Using New Trim With Rough R11600

R11600

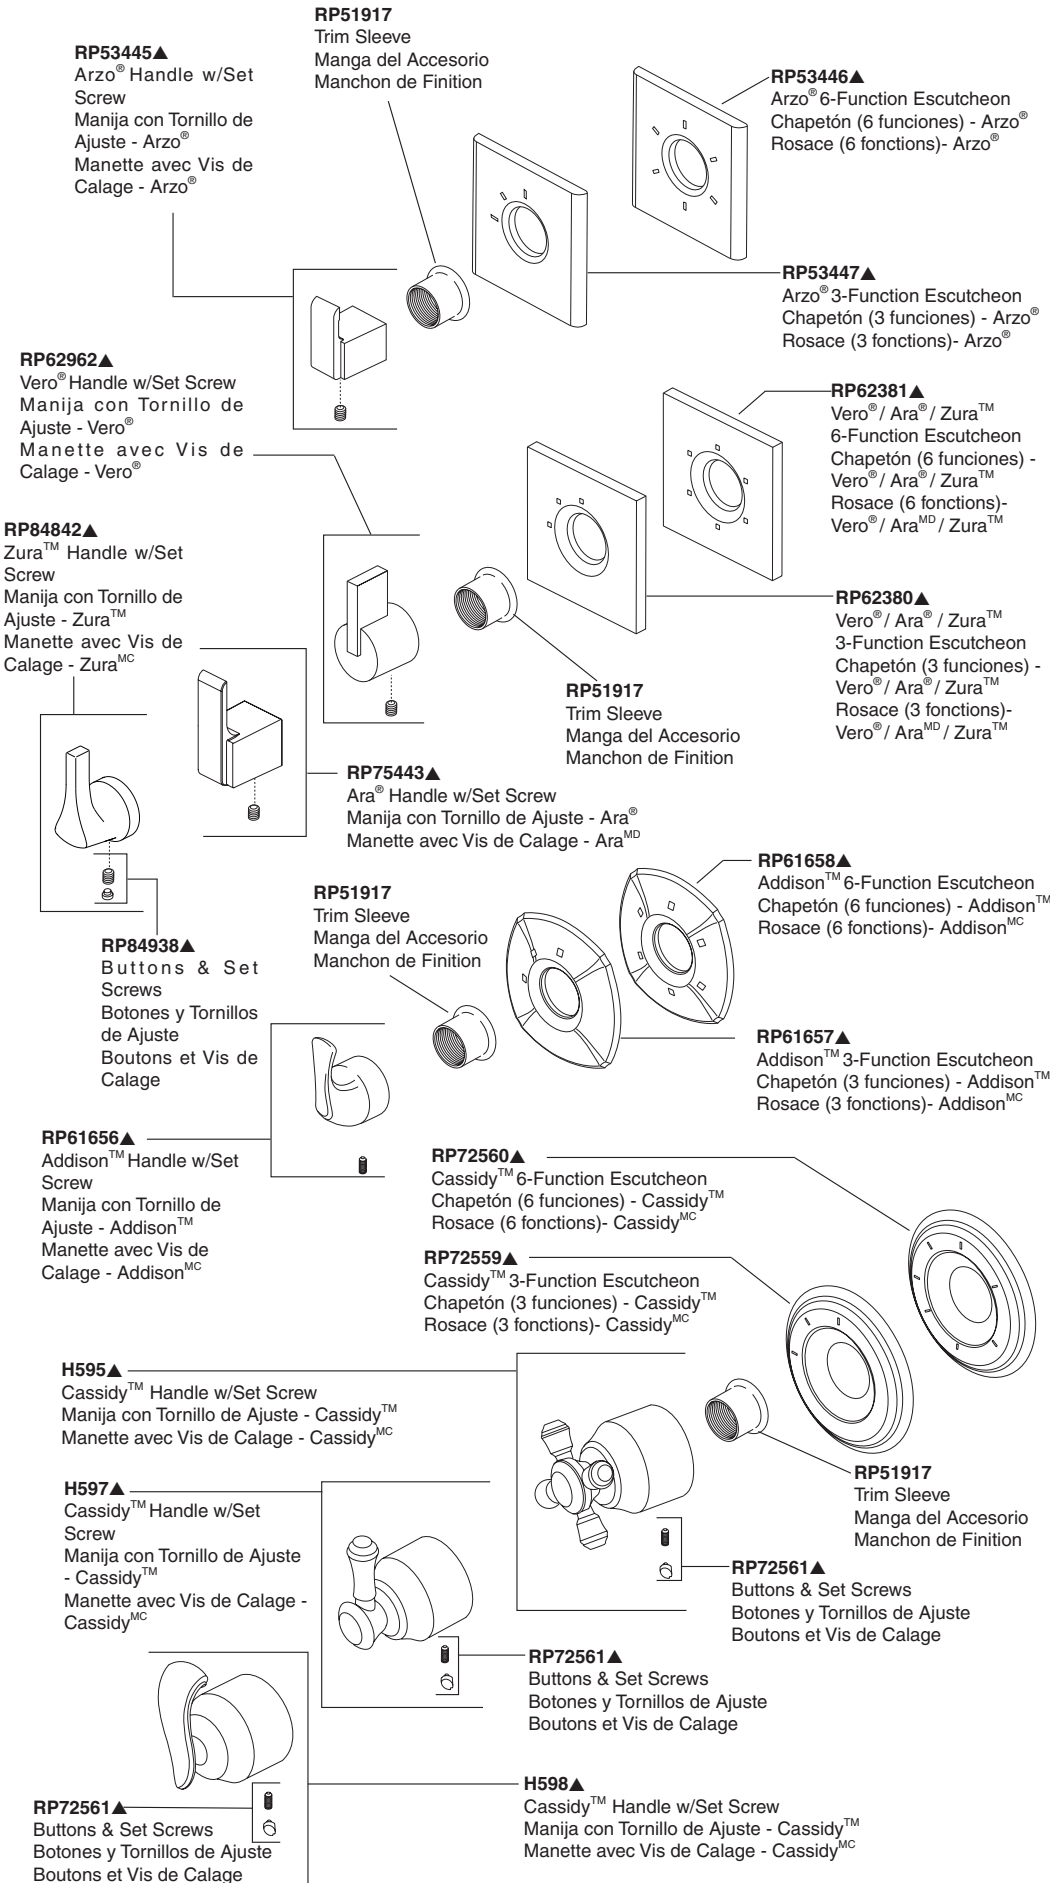
If you have R11600 installed you will need to order RP42410 (cartridge assembly), RP37902 (3 function stem extender) OR RP37903 (6 function stem extender) and RP37890 (extension screw) to use the new trim.

**Note:** RP42412 (trim sleeve) may be needed for installations between 3.5 and 4.0 inches deep from the finished wall surface.

- RP42410** Cartridge Assembly  
Ensamble del Cartucho  
Cartouche
- RP37902** 3 function stem extender  
Extensión para la espiga -  
Función 3  
Rallonge de tige - 3 fonctions
- RP37903** 6 function stem extender  
Extensión para la espiga -  
Función 6  
Rallonge de tige - 6 fonctions
- RP37890** Extension Screw  
Tornillos de Extension  
Vis de Rallonge
- RP42412** Trim Sleeve  
Manga del Accesorio  
Manchon de Finition
